Hotel Seehof Tauer
Fam Tauer
Seestraße 20
Am Dreiburgensee
D-94104-Tittling

Bebauungsplan Sondergebiet „Dreiburgensee Ost“
Deckblatt Nr.: 1

Umweltbericht zur Änderung des Bebauungsplanes „SO Dreiburgensee Ost“ - VG Tittling Entwurf vom März 2010

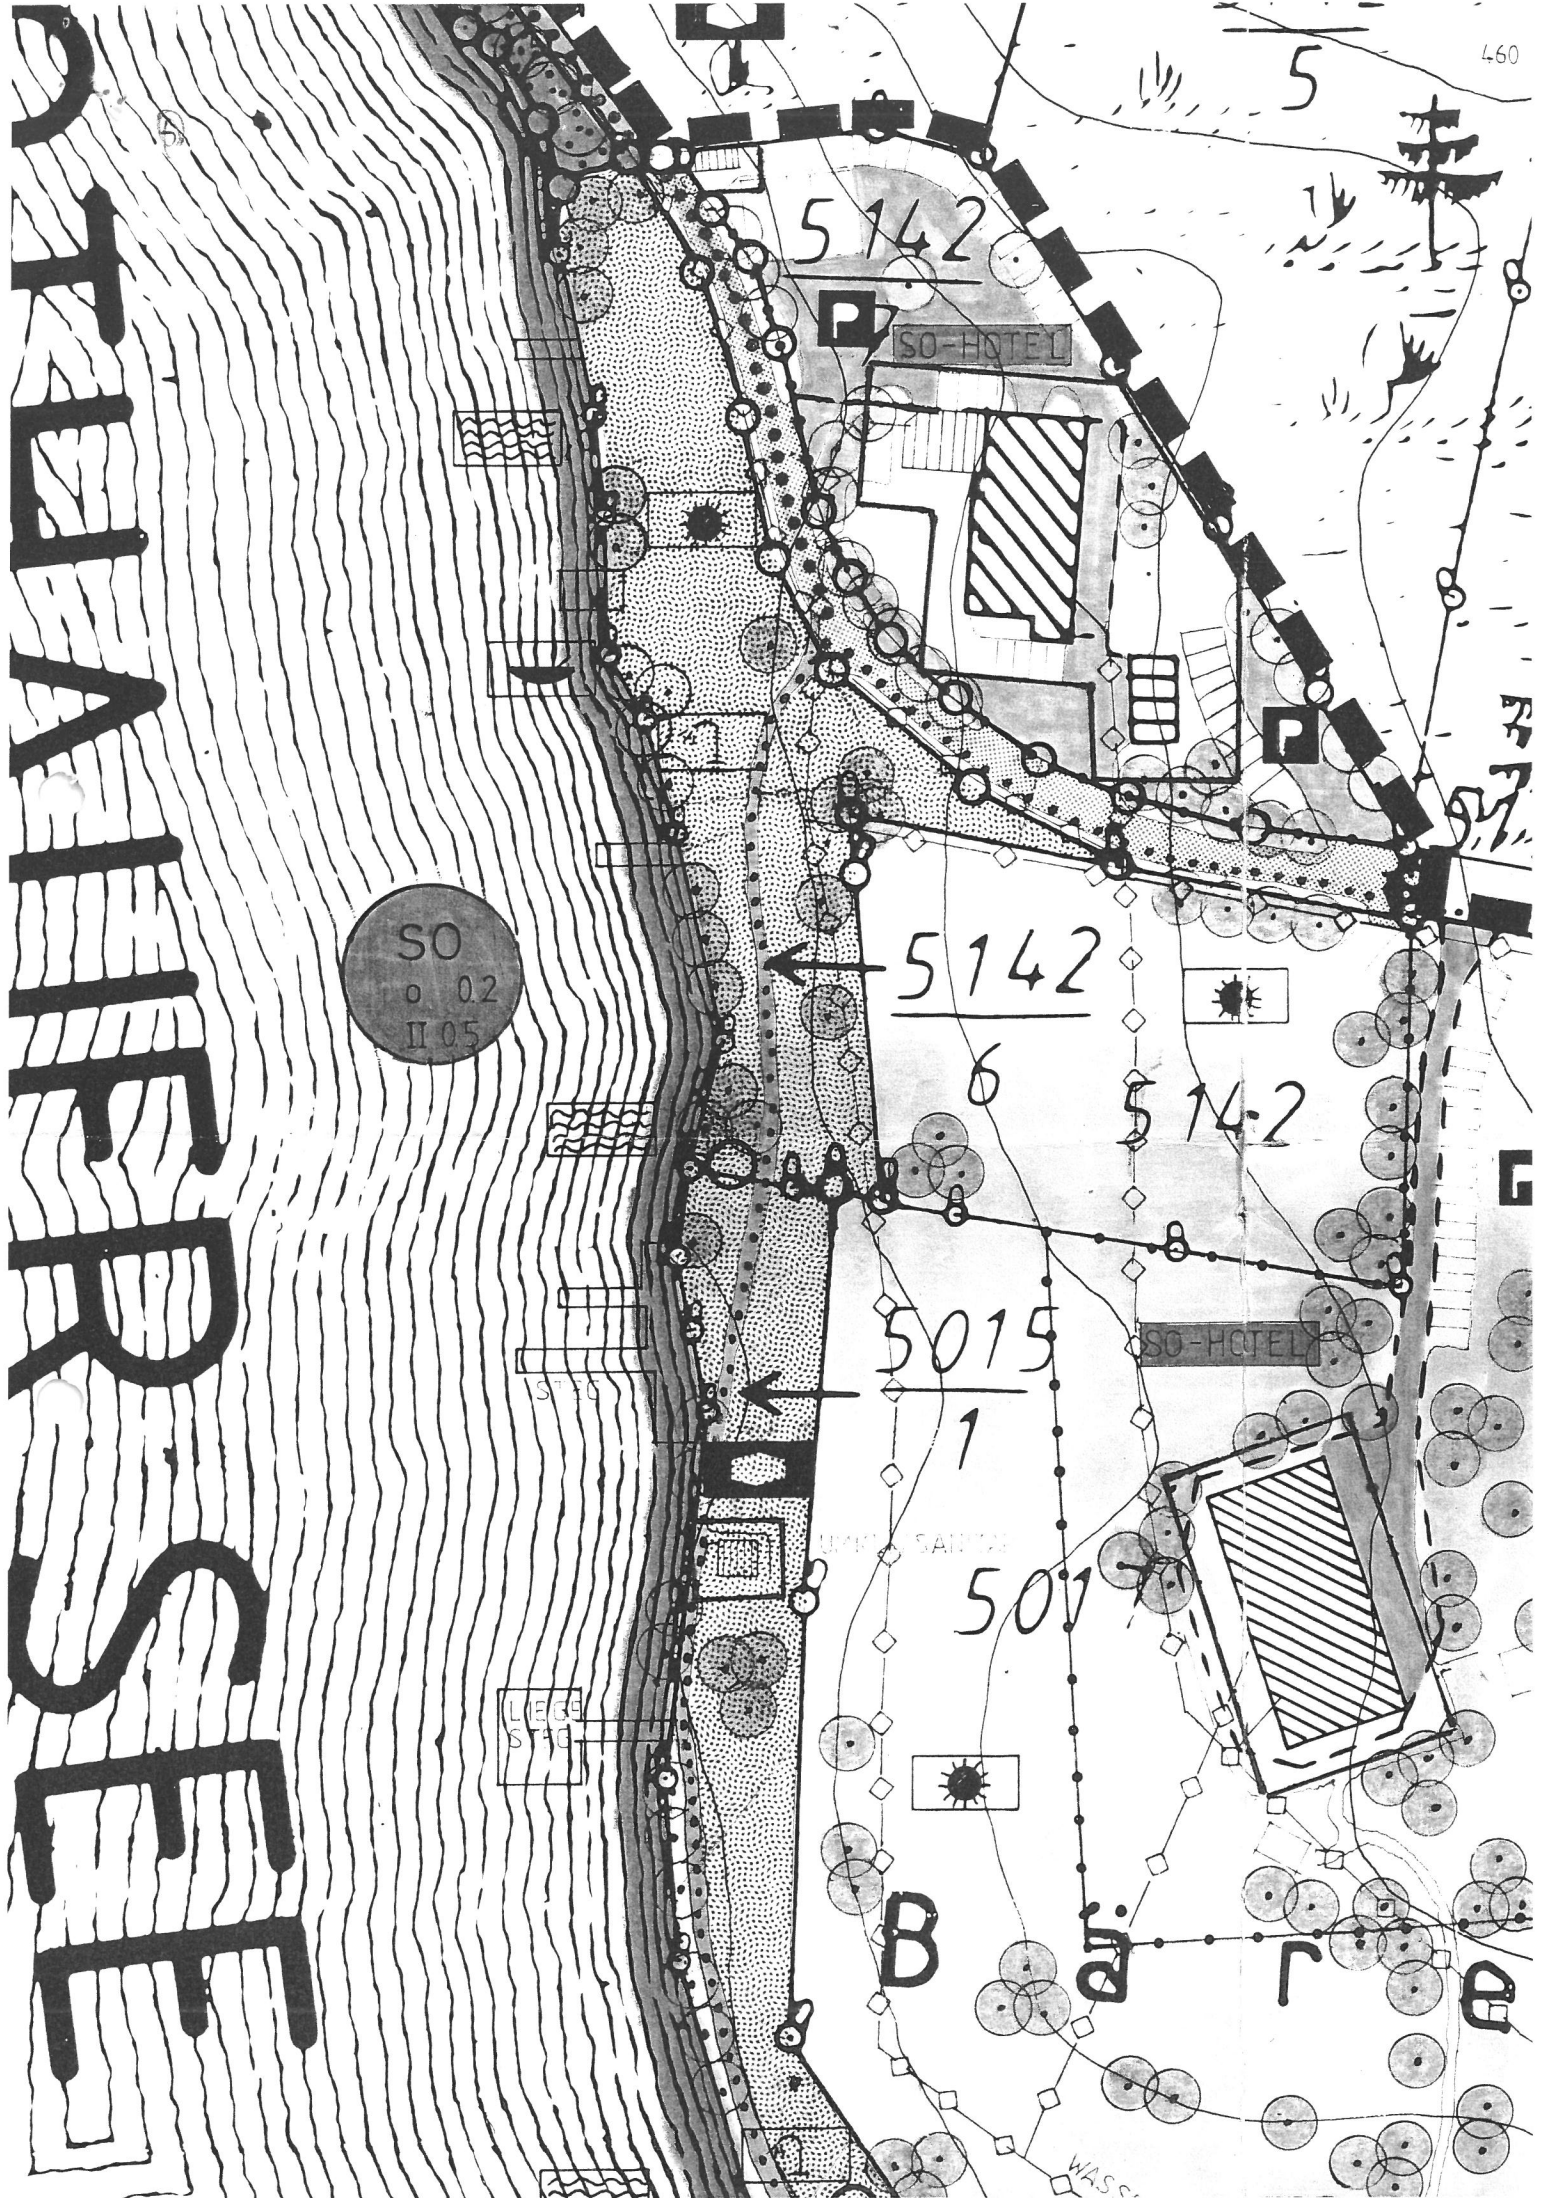
Umänderung der Gebäudestruktur auf dem bestehenden hauseigenen Parkplatz
Dieser ist zur Gänze mit Asphalt bedeckt

Der bestehende Kiosk auf der Seeseite in der Mitte des Parkplatzes
wird um 4m nach hinten gerückt, und die überdachte Sitzfläche wird um die Kioskbreite
verlängert.

Auf der Hangseite in der Terrassenverlängerung sollte ein WC für Damen und Herren
errichtet werden.

Anschlüsse für Kanal, Wasser und Strom sind bereits Vorhanden

Eingeschossige Bauweise mit einer max. Firsthöhe von 3,70 m,
Dachform – Pultdach
Dachneigung 10°-15°
Größe befestigte Fläche Parkplatz 100m²
Größe neu zu errichtender Gebäude 157m²
Die Abstandsflächen der BayBO sind einzuhalten
